Appuis techniques relatifs aux aléas naturels en Polynésie française

Rapport final

BRGM/RP-72966-FR

- **tranche ferme** : la mission vise à effectuer une expertise de l'étude technique (avis sur dossier), produite par ApiGEO, concernant le projet de lotissement Tihu Uti (commune de Punaaiua) : dossier référencé A152-SW-19, « Diagnostic et préconisations géotechniques G5 - zone rouge - Talus amont du lotissement TiHu'Uti, commune de Punaaiua » de 2021. Cette étude vise à requalifier l'aléa "mouvements de terrain", cartographié majoritairement en aléa fort dans le cadre du Plan de Prévention des Risques de la commune (approuvé en date du 25/03/2010).

Figure 2 - Secteur d'étude considéré, extrait de l'étude ApiGEO A152-SW-19 (2021)

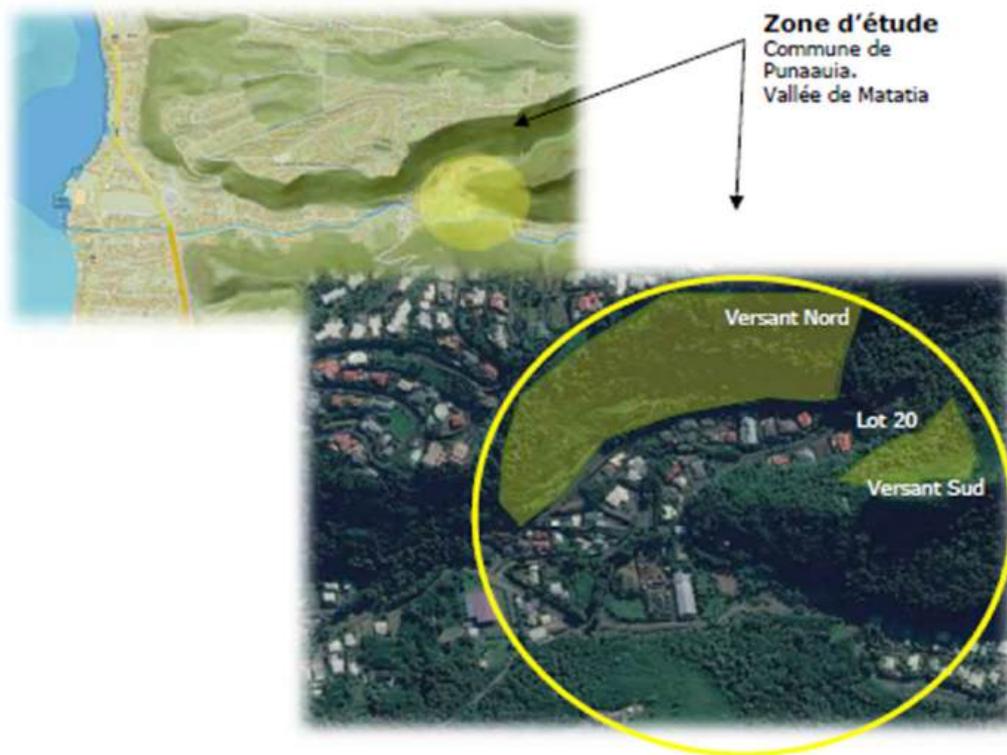
A l'exception de l'illustration reportée ci-dessus (Figure 2), l'étude ApiGEO (2021) ne fournit aucune indication précise quant à la délimitation du secteur d'étude et ne justifie pas techniquement son emprise.

La délimitation de la zone d'étude nécessiterait d'être précisée, sur la base de ces définitions, considérant notamment les phénomènes en présence, au droit et autour de la zone d'intérêt, concernée directement par le projet d'aménagement et/ou de construction. L'ensemble des terrains visés par le projet proprement dit, les terrains situés en amont (bande de terrain en sommet de versant susceptible d'être impactée par le projet), en aval (jusqu'au thalweg) et latéraux où tout mouvement de terrain, en se propageant ou par régression de pente, pourrait induire des conséquences préjudiciables sur le projet, et où le projet lui-même pourrait générer des instabilités, doivent être considérés comme constitutive de la ZIG et devraient constituer le secteur d'étude. Pour l'aléa rocheux, le guide technique MEZAP (2021) propose l'identification des zones potentiellement exposées (de départ et de propagation potentielles) s'appuyant sur un Modèle Numérique de Terrain (MNT), la connaissance du terrain et le principe de la ligne d'énergie.

Figure 4 - Tracés GPS des visites effectuées (ApiGEO, 2021)

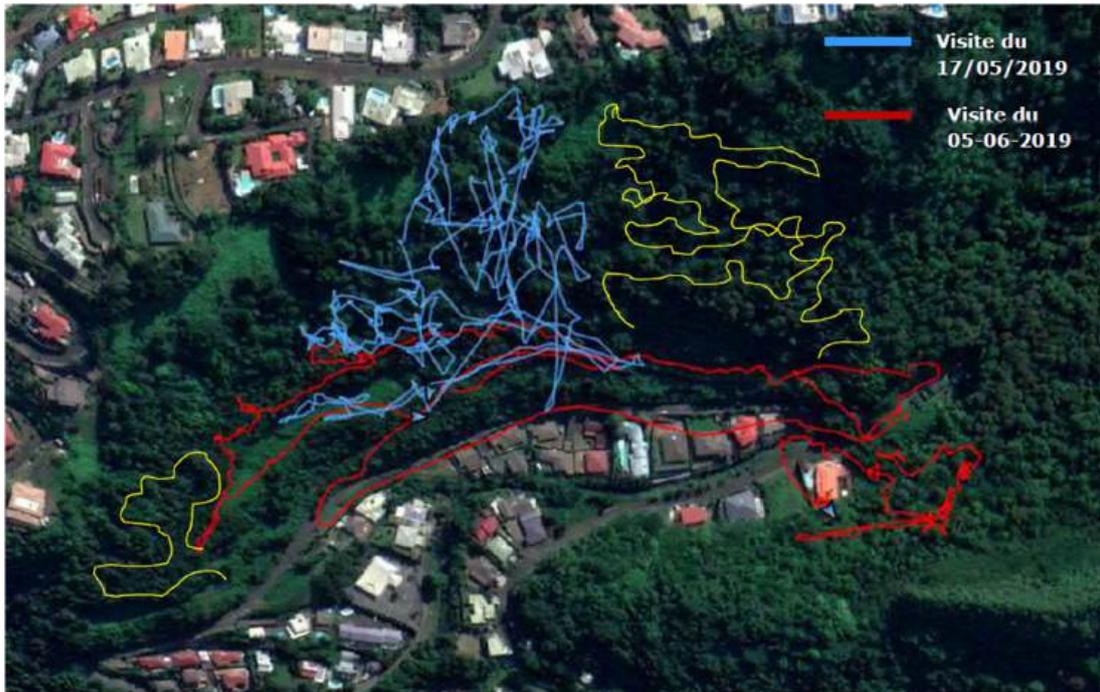
La carte des cheminements effectués (Figure 4) interroge : la trace GPS jaune n'est pas légendée. Par ailleurs, il est noté l'absence d'observation reportée dans les parties basse, médiane et latérales des versants sur la carte synthétique. En l'absence d'observation jugée pertinente, il aurait été préférable de le mentionner pour écarter toute incertitude.

Une cartographie détaillée et la plus exhaustive possible des observations effectuées est recommandée, avec une topographie actuelle et qualifiée (méthode de levé, précision, échelle...), localisant la barre rocheuse et toutes les zones de dépôts potentielles de masses rocheuses, ses dimensions, les indices d'instabilité en présence (discontinuités, degré d'altération, éléments à la stabilité précaire, cicatrices d'évènements passés en paroi...), et indiquant dans le versant les masses rocheuses existantes, les couloirs de propagation observés, les irrégularités topographiques, les zones d'atteinte des blocs en aval, et d'une manière générale, tout élément susceptible de caractériser l'aléa "chute de blocs" qui affecte le secteur d'étude. Il convient enfin de restituer ces éléments sur un document cartographique à une échelle adaptée.

Figure 5 - Récapitulatif de l'inspection visuelle (ApiGEO, 2021)

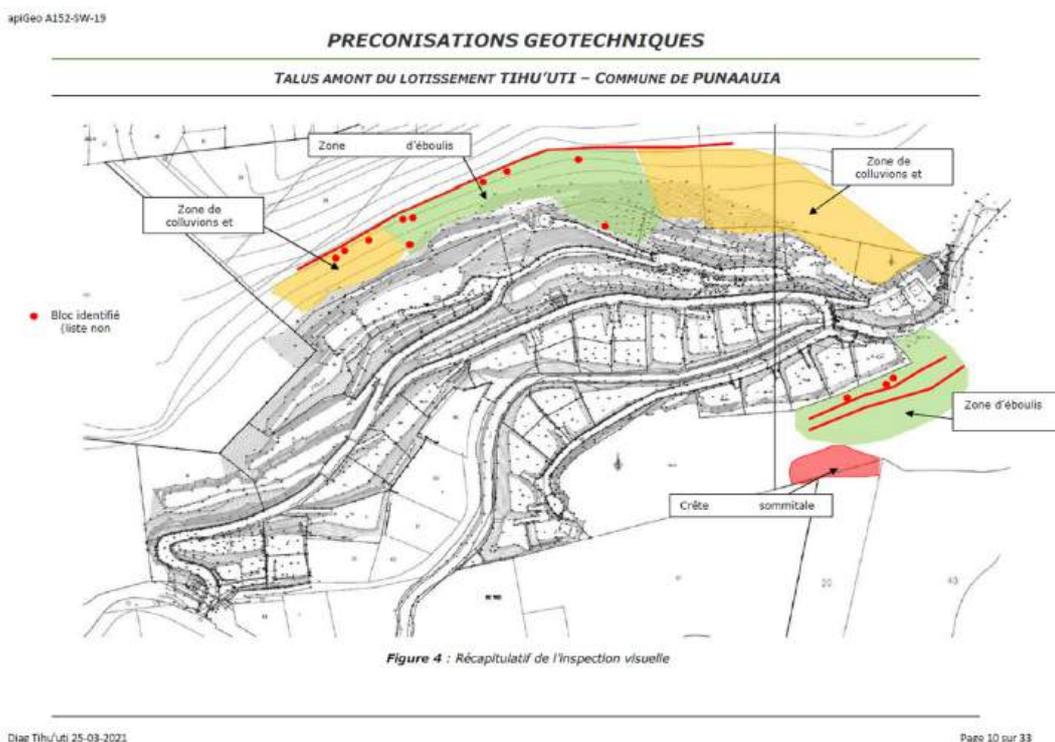
Les observations réalisées rapportent des informations pertinentes vis-à-vis de l'aléa "chute de blocs", notamment : la nature des sols constitutifs du versant, l'identification d'une barre rocheuse en tant que zone de départ et son degré d'altération, l'existence de blocs de tailles décimétrique à métrique et des indices d'activité de mouvement de terrain, dans la pente du versant. Ces éléments ne couvrent cependant pas l'intégralité du secteur d'étude.

Figure 6 - Cartographie des obstacles simulés à l'échelle du versant nord (en haut), résultat obtenu pour le site B1 (en bas) (ApiGEO, 2021)

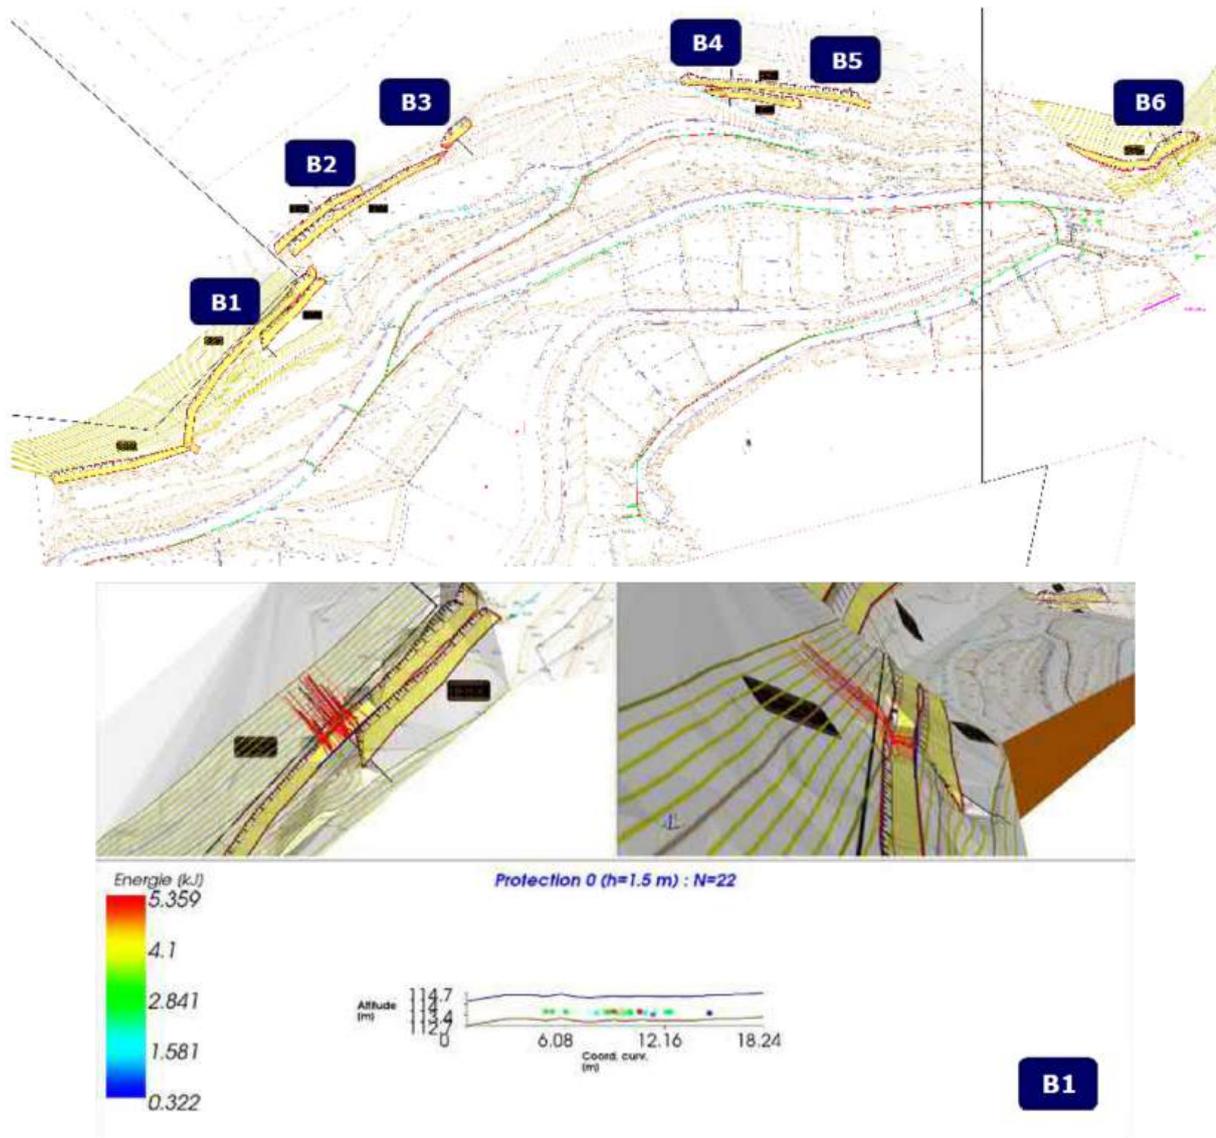
Les éléments présentés dans le rapport ApiGEO (2021) ne permettent donc pas de juger de la pertinence des ouvrages et aménagements proposés, tant en termes d'implantation que de dimensionnement.

Proposition de zonage modifié selon étude du BE Vaihupe (2021) sur le versant amont

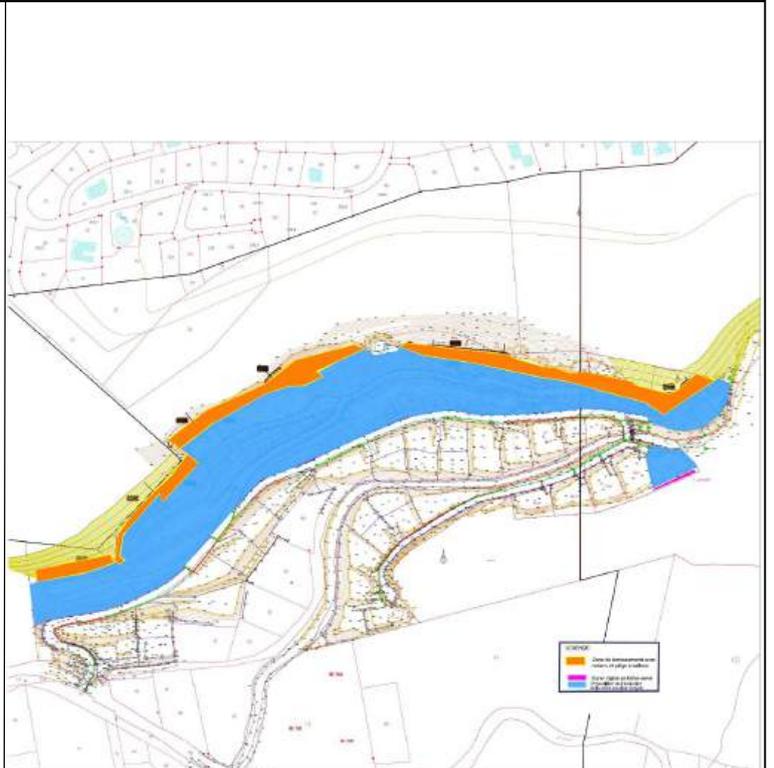
En conséquence, il est proposé de retenir sur le secteur le zonage d'aléas modifié par la DCA (cf. ci-dessous).

L'étude s'attachera ainsi à préciser l'aléa de départ par une reconnaissance du versant jusqu'au pied de l'éperon, et autant que possible de l'éperon lui-même. Les profils trajectographiques simulés devront être représentatifs des différentes zones de départ possibles (éperon rocheux et versant plus à l'ouest dénué d'éperon sommital). En l'état le zonage des aléas modifié par la DCA (cf. ci-dessous) est jugé conforme aux éléments d'analyse disponibles.
